改善箇所説明図

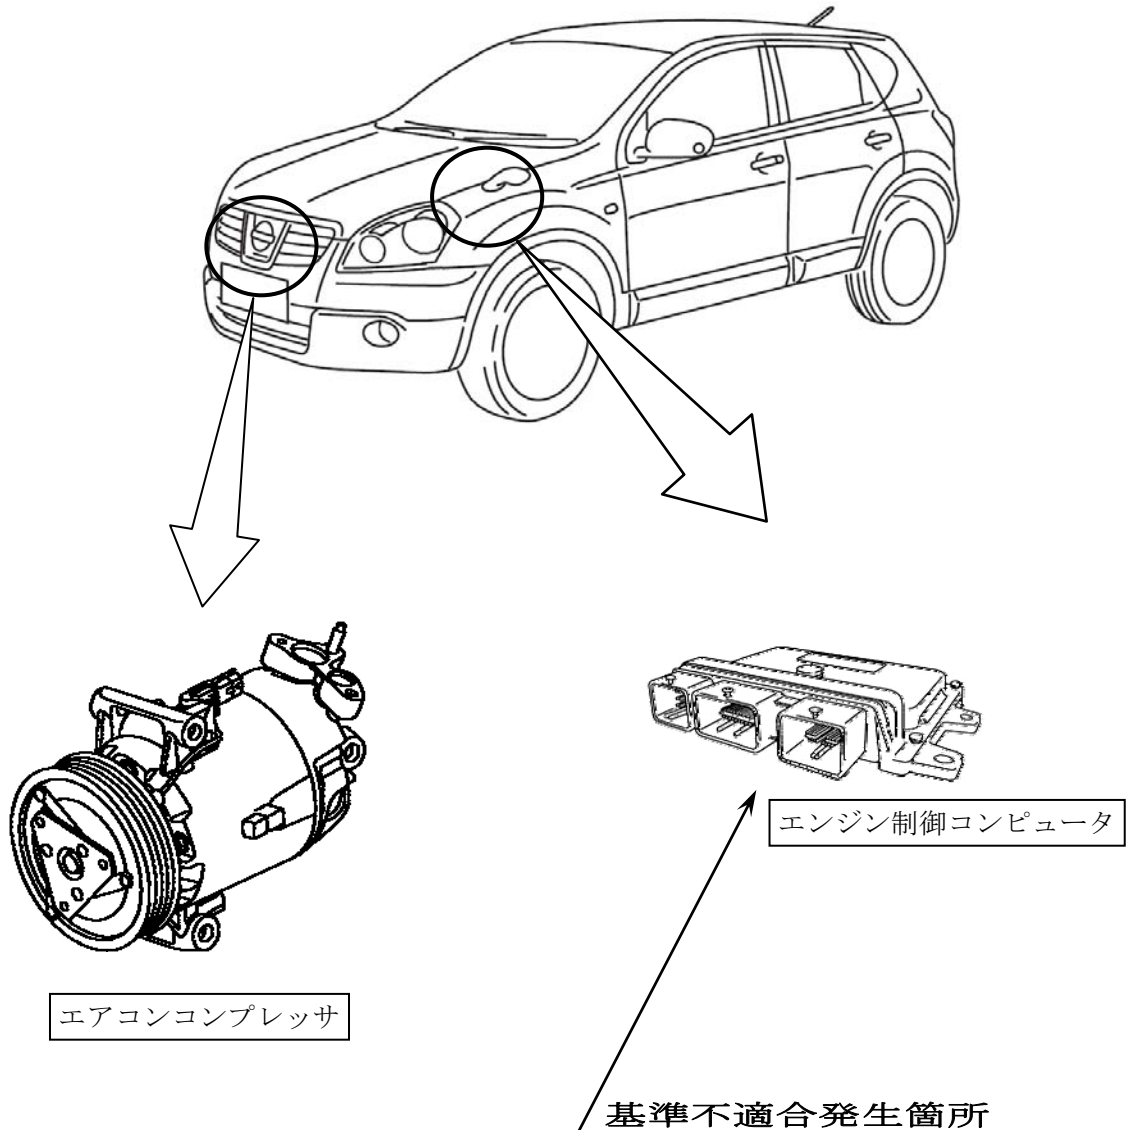
エンジン制御コンピュータにおいて、エンジン低回転時に、エアコンのコンプレッサ内部が破損するなどしてエンジン回転数が急激に低下した場合の復帰制御が不適切なため、復帰制御が間に合わないことがあり、最悪の場合、低速走行中にエンストするおそれがある。

全車両、当該エンジン制御コンピュータを対策プログラムに修正する。
なお、対策プログラムへの修正時および修正後に、当該コンプレッサの内部破損が確認された場合には、当該コンプレッサを対策品と交換する。

識別：銀色のシールをモデルナンバープレートの右横に貼り付ける。
